**Всемирный форум для согласования правил
в области транспортных средств**Рабочая группа по вопросам освещения
и световой сигнализации

**Правила № 37 (лампы накаливания),
№ 99 (газоразрядные источники света),
№ 128 (светодиодные источники света)
и Сводная резолюция по общей спецификации
для категорий источников света****Предложение по поправкам к первоначальному
варианту Сводной резолюции по общей
спецификации для категорий источников света****Представлено экспертом от Международной группы экспертов
по вопросам автомобильного освещения и световой
сигнализации (БРГ)***

Воспроизведенный ниже текст был подготовлен экспертом от БРГ в целях введения светодиодного источника света (СИД) новой категории L1 для переднего освещения. Это предложение является частью пакета поправок, который включает также поправки к Правилам № 128. Он основан на первоначальном варианте Сводной резолюции по общей спецификации для категорий источников света (CP.5) (ECE/TRANS/WP.29/2016/111). Изменения к существующему тексту резолюции выделены жирным шрифтом в случае новых положений или зачеркиванием в случае исключенных элементов.

Спецификация L1/1

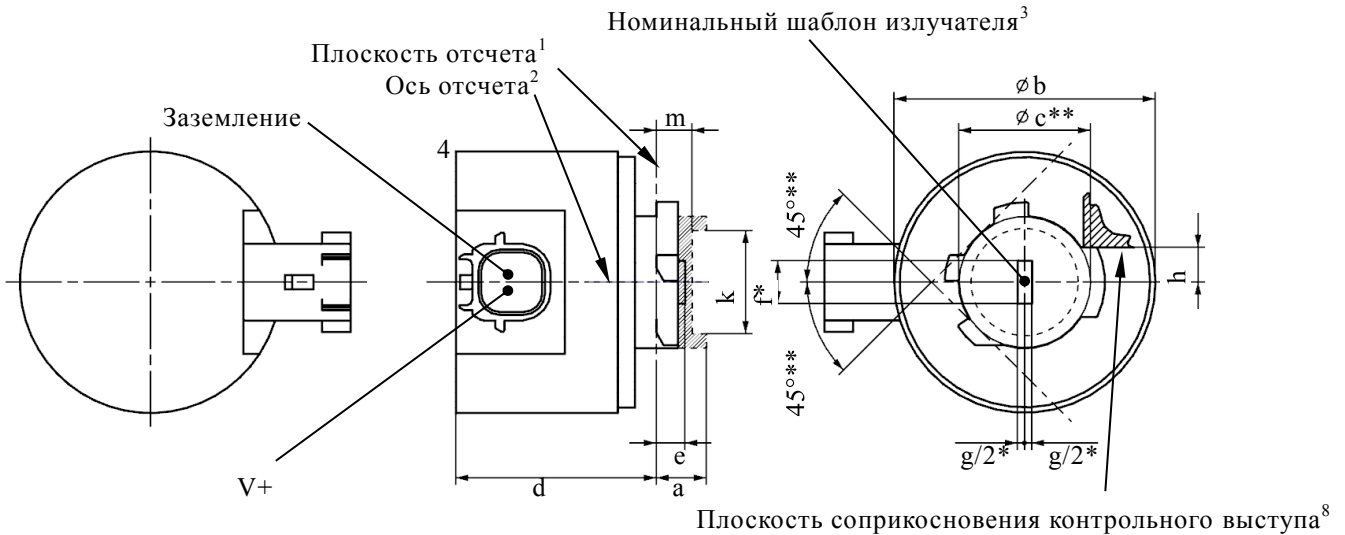
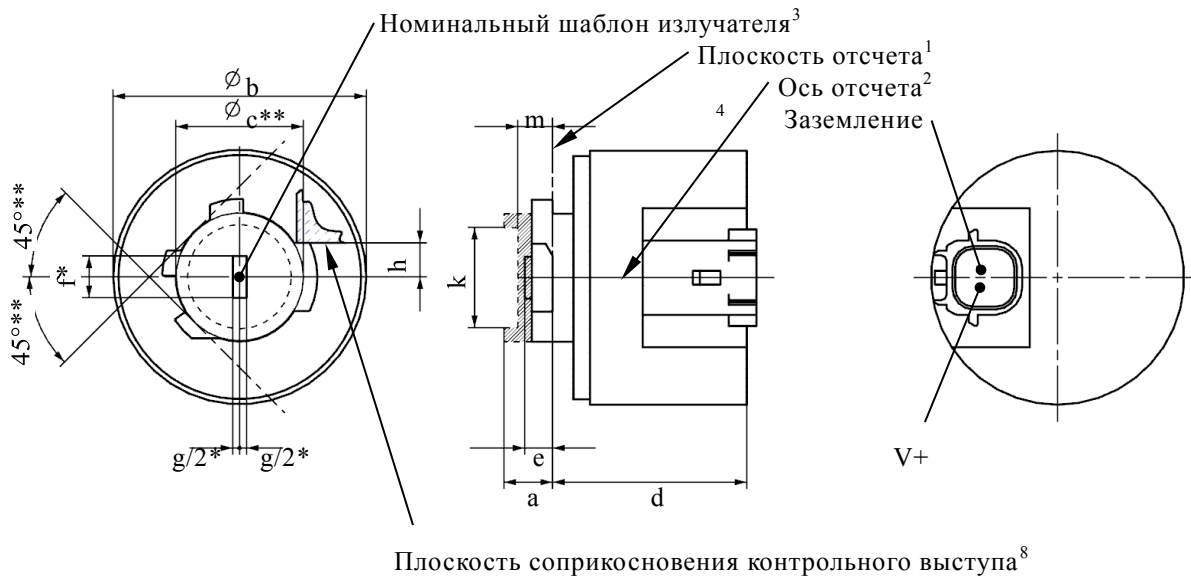
Перед спецификацией LR1/1 включить новые спецификации L1/1–5 следующего содержания (см. следующие страницы; одна страница на спецификацию):

Рис. 3

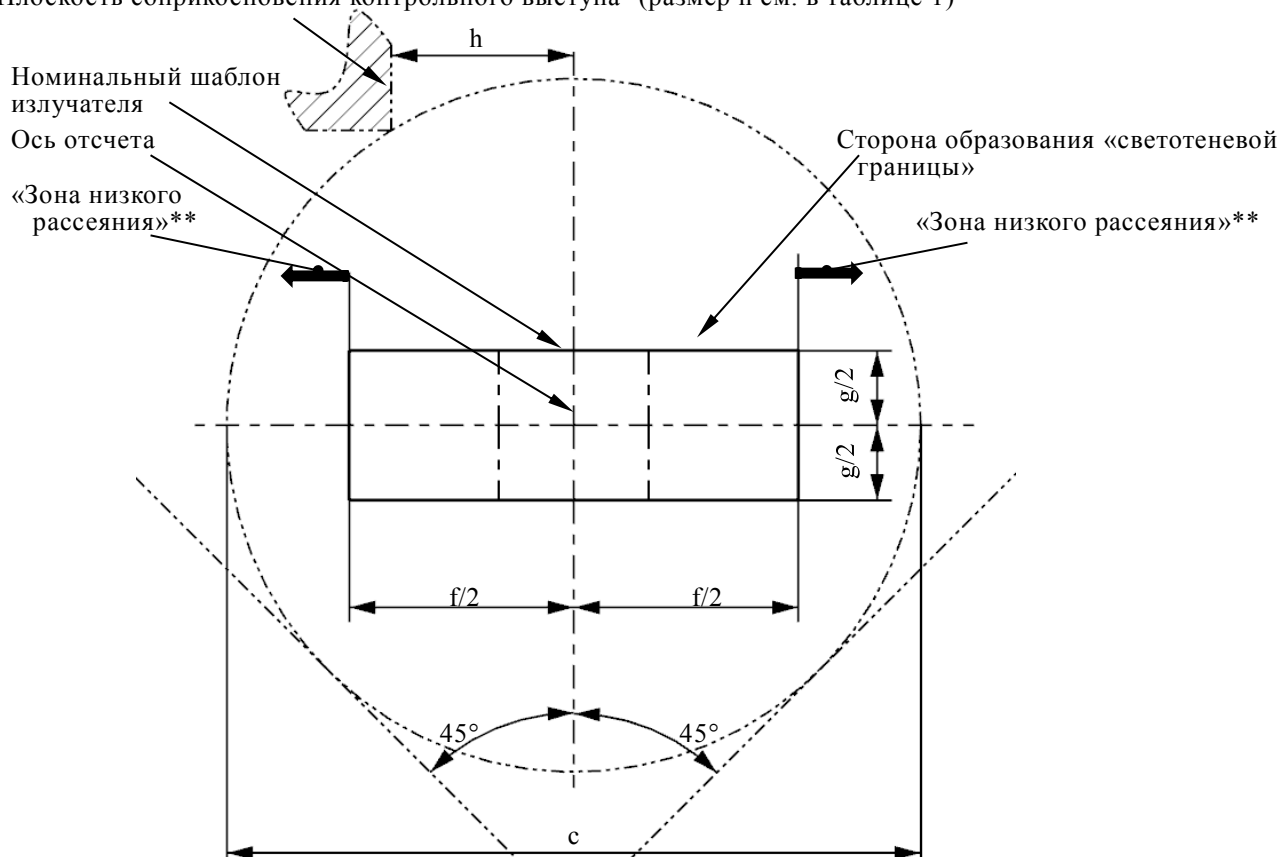
Положение, контрастность и единообразие светоизлучающей зоны проверяют с помощью системы номинального шаблона излучателя, изображенной на рис. 3, на котором показана проекция зоны при визуализации вдоль оси отсчета (гамма = 0°), определенной на рис. 4.

Рис. 4

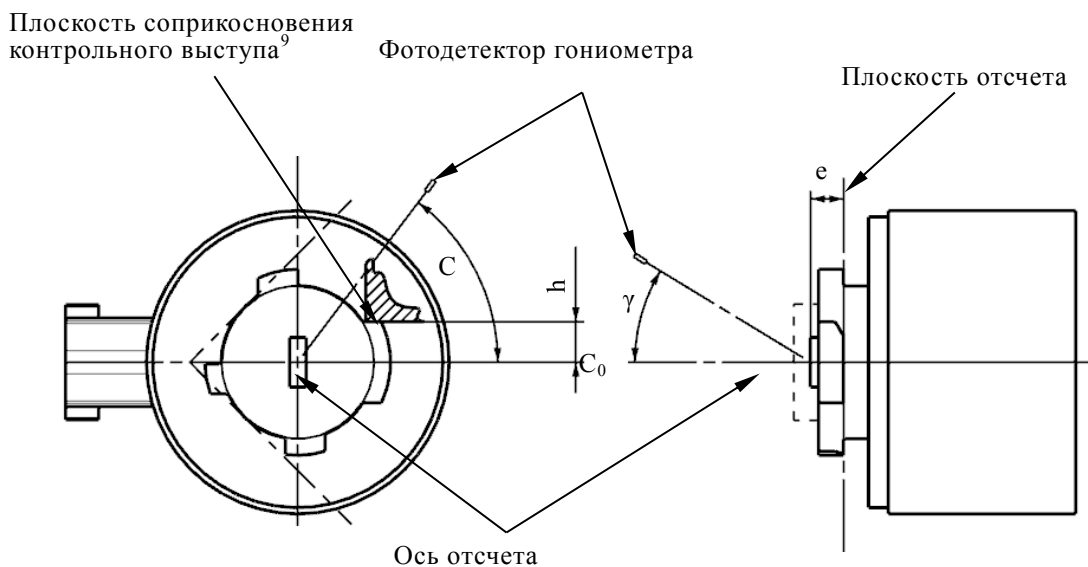
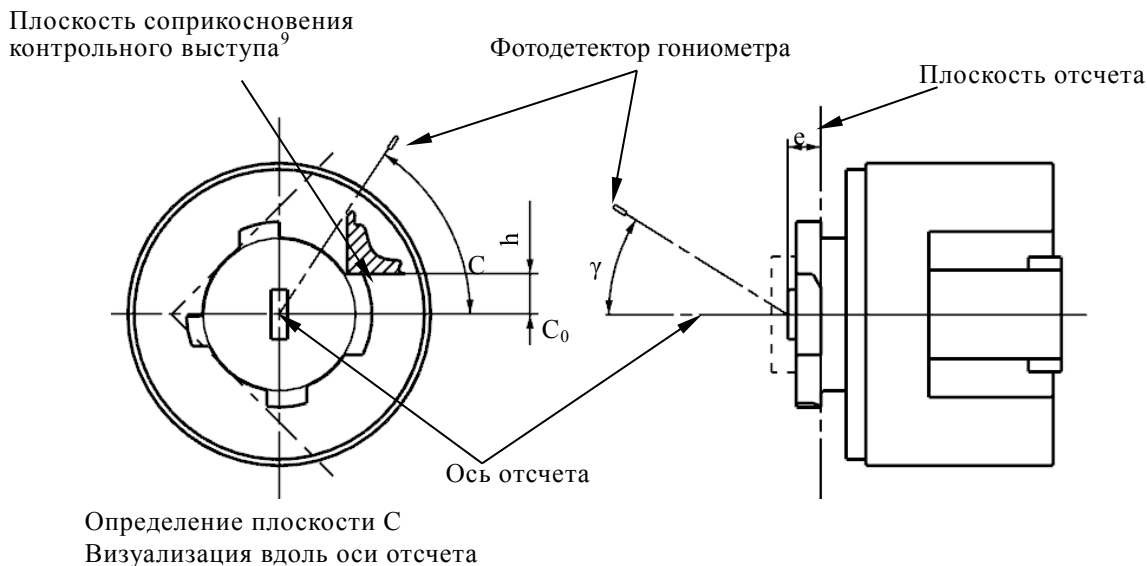
Источник света устанавливают на плоской пластине с соответствующими монтажными клеммами. Пластины устанавливают на столик гониометра с помощью крепежного устройства таким образом, чтобы ось отсчета схемы измерения соответствовала рис. 4.
